議案第72号

工事請負契約（（都）荒地西山線道路新設改良工事（その2））の変更について

資料1 変更内容及び理由について

平面図

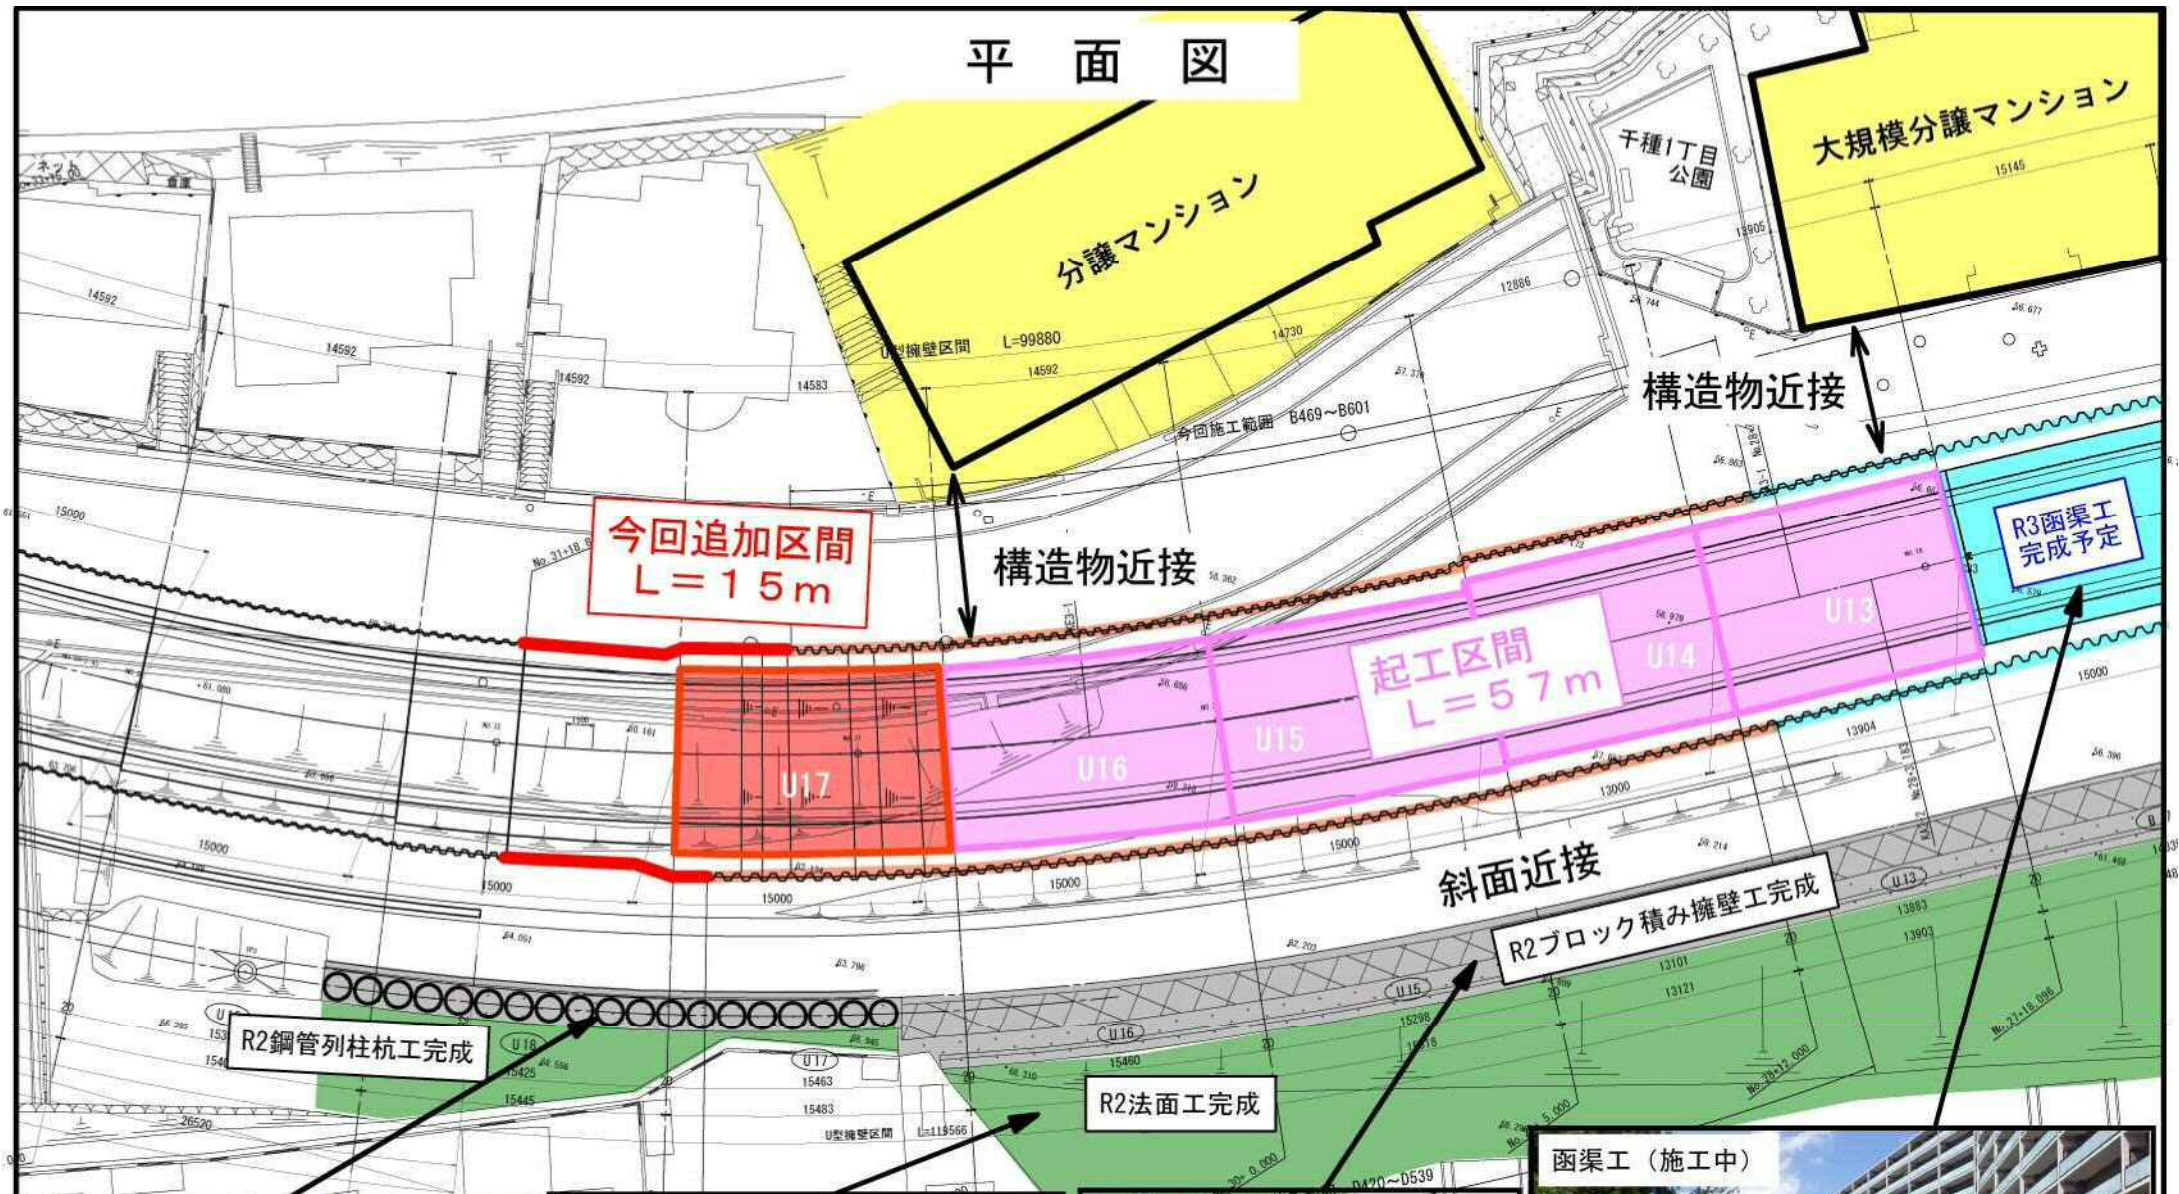
当初設計の場所打擁壁（U13～U16ブロック、延長57m）と同等の規格であるU17ブロック擁壁（延長15m）を構造物の品質確保の観点から追加するため、設計変更を行う。

U17ブロック追加による床掘、埋戻し、基面整正、土砂等仮置き・運搬処分等の変更に伴い増工する。

U17ブロック追加に伴いグラウンドアンカー土留工を追加する。

U17ブロック追加に伴い鉄筋組立、型枠組立、コンクリート打設、防水工等を追加する。

U17ブロック追加に伴い鋼矢板及び切梁腹起しによる土留工を追加する。

U17ブロック追加に伴い土質試験調査を追加する。
